RESOLUCIÓN N° 002092 (24 SEP. 2024)

“Por la cual se resuelven unos recursos de reposición interpuestos en contra de la Resolución 1351 del 5 de julio de 2024 y se toman otras determinaciones”

Por medio de la Resolución 1351 del 5 de julio de 2024, esta Autoridad Nacional autorizó la modificación de la Licencia Ambiental otorgada mediante Resolución 1326 del 05 de agosto de 2020 (modificación 1 de la Licencia Ambiental del proyecto UPME 01 de 2013 (Soacha – Tequendama).

Figura 9 Ingreso Acc-306 a torre 306

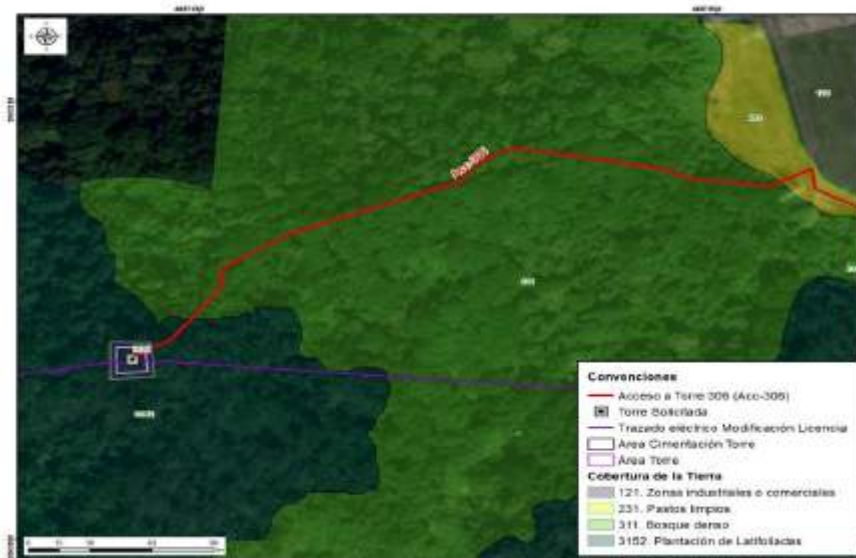
cobertura de bosque denso y de plantación latifoliadas que permite llegar al sitio de torre 306, tal y como se observa en las siguientes figuras.

Respecto a lo señalado por ANLA frente a la discrepancia entre lo mencionado en el capítulo 3 del complemento del EIA y lo presentado en el MAG sobre la rocería planteada, se aclara que no se realizarán actividades de mantenimiento tipo rocería, teniendo en cuenta las características mencionadas anteriormente y, por lo tanto, parte del acceso no se incluyó en la capa “área proyecto” del MAG y, por lo tanto, parte del acceso no se incluyó en la capa “área proyecto” del MAG. Por lo anterior, se aclara que la diferencia advertida por la autoridad obedece a un error involuntario con lo presentado en el MAG.

Con base en los argumentos mencionados, se concluye que el camino/sendero existe por estar dentro de las coberturas de pastos limpios, bosque denso y plantación latifoliada. Asimismo, que este no requiere realizar actividades de mantenimiento tipo rocería y aprovechamiento forestal, siendo procedente que ANLA viabilice ambientalmente el acceso requerido por GEB para el sitio de torre 306.

Figura 30 Individuos autorizados aprovechamiento forestal torre 311

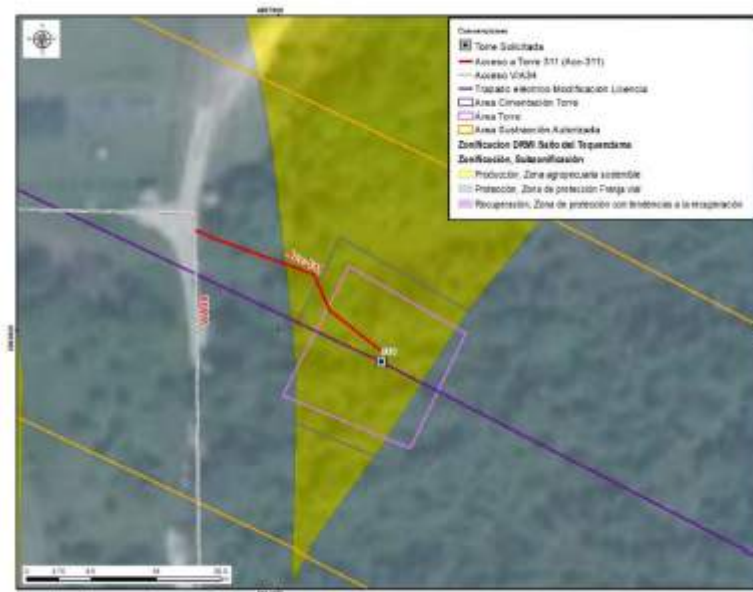
Respecto a lo mencionado por ANLA en sus argumentos en cuanto a la discrepancia entre lo evidenciado en la visita de evaluación y lo presentado en el MAG sobre la rocería planteada, se aclara que se realizarán actividades de mantenimiento tipo rocería, teniendo en cuenta las características mencionadas anteriormente y, por lo tanto, se considera que se presenta consistencia con lo reportado en el MAG. Al respecto, es pertinente aclarar que

Figura 33 Cobertura Acc-312

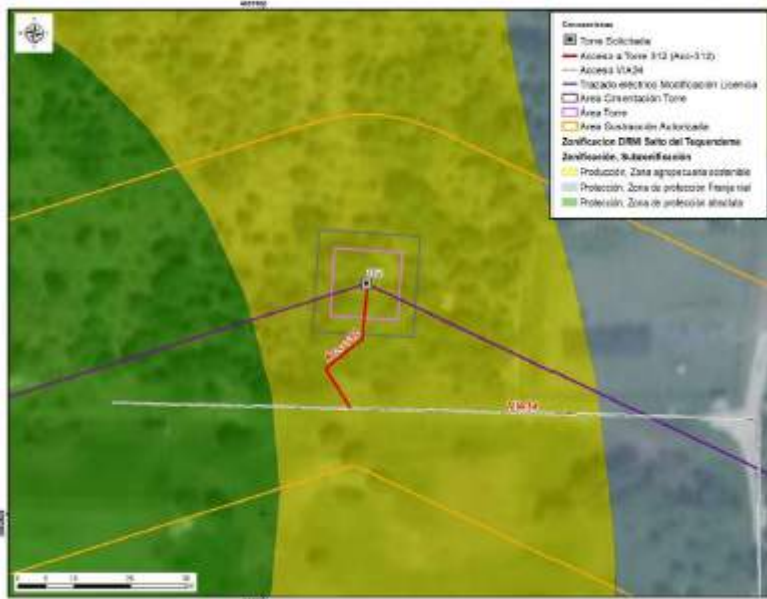
El camino/sendero ACC-312 se encuentra sobre cobertura de plantación mixta con espacios naturales, en el cual no es necesario tramitar el permiso de aprovechamiento forestal. Por el tipo de cobertura, tampoco se requieren actividades de mantenimiento tipo rocería, pues las características de la vegetación del acceso y el ingreso de los materiales y equipos para la construcción y montaje de la torre 312 se realizará de manera peatonal, como se menciona en la tabla 3-8 Descripción de accesos a sitios de torre del capítulo 3. Descripción del proyecto del complemento del EIA. Asimismo, la longitud es de aproximadamente 26.50m hasta el sitio de torre, razón por la cual, no se justifica un

Respecto a lo señalado por ANLA frente a la discrepancia entre lo mencionado en el capítulo 3 del complemento del EIA sobre la rocería planteada y lo presentado en el MAG, se aclara que por las características del terreno mencionadas anteriormente no se realizarán actividades de mantenimiento tipo rocería. Por lo tanto, la diferencia advertida por la autoridad obedece a un error involuntario consignado en el MAG.
